改善箇所説明図

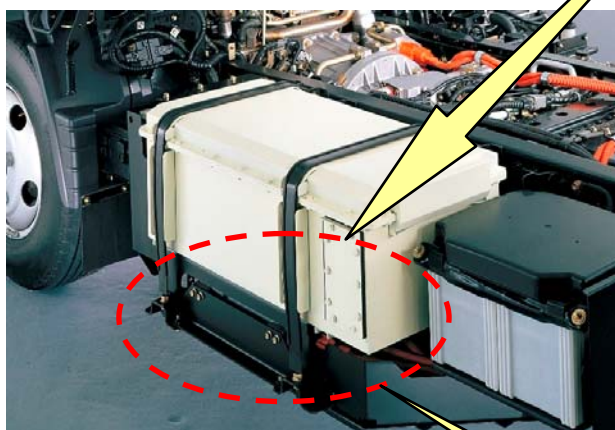
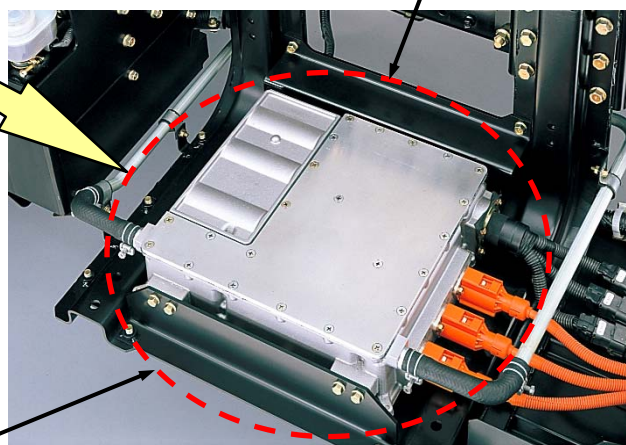
基準不適合発生箇所

ハイブリッド自動車の電動機（モータ）の制御プログラムが不適切ため、電動機の回転センサーが断線した場合に断線を検知せず、電動機の回転が不安定になるものがある。そのため、そのままの状態で使用を続けると、最悪の場合、電動機が加速し続けるおそれがある。

改善措置の内容

全車両、電動機の制御プログラムを変更する。

識別：作業完了車には、助手席ドアリヤピラーストライカ付近に「LT61」の文字が記載された白黄色のシールを貼り付ける。
